**ПАСПОРТ**  
**ДОСТУПНОСТИ ОБЪЕКТА**  
**СОЦИАЛЬНОЙ ИНФРАСТРУКТУРЫ**  
**НА ДОСТУПНОСТЬ ДЛЯ ИНВАЛИДОВ**  
**И МАЛОМОБИЛЬНЫХ ГРУПП НАСЕЛЕНИЯ**  
(Заключение по обследованию объекта социальной инфраструктуры)

Автономная некоммерческая организация «Областной детский  
оздоровительно-образовательный лагерь  
«Остров детства»  
Дом творчества  
Тюменская область, Тюменский р-н,  
10 км Салаирского тракта, 2, строение 2

**ПАСПОРТ ДОСТУПНОСТИ**  
**объекта социальной инфраструктуры (ОСИ)**  
**№ 32-СЗ**

**АКТ ОБСЛЕДОВАНИЯ № 466**  
**объекта социальной инфраструктуры**  
**К ПАСПОРТУ ДОСТУПНОСТИ ОСИ**  
**№ 32-СЗ**

Фотография №25

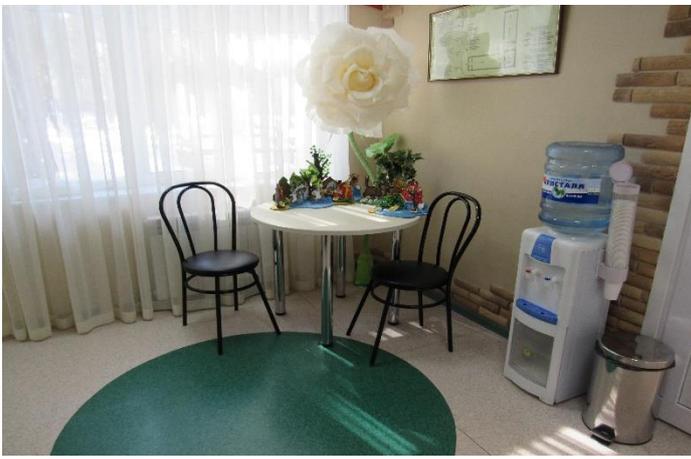
- установить кнопку вызова помощи с пиктограммой перед входной площадкой.	
2.4	Двери (входная наружная, внутренняя)	есть	по плану	23-27	- доводчики дверей не обеспечивают пятисекундной задержки; - ручки входной двери не выделены контрастным цветом; -рабочая створка двери менее 0,9м; -высота порога более 0,014м.	С, К, О, Г,У	- отрегулировать доводчик для обеспечения пятисекундной задержки; - выделить дверные ручки контрастным цветом (светлое на темном, темное на светлом); -предусмотреть приставные мини-пандусы к порогу; -предусмотреть оказание ситуационной помощи.	Текущий ремонт, индивидуальное решение с ТСР, организационные мероприятия.
2.5	Тамбур	нет	-	-	-	-	-	-
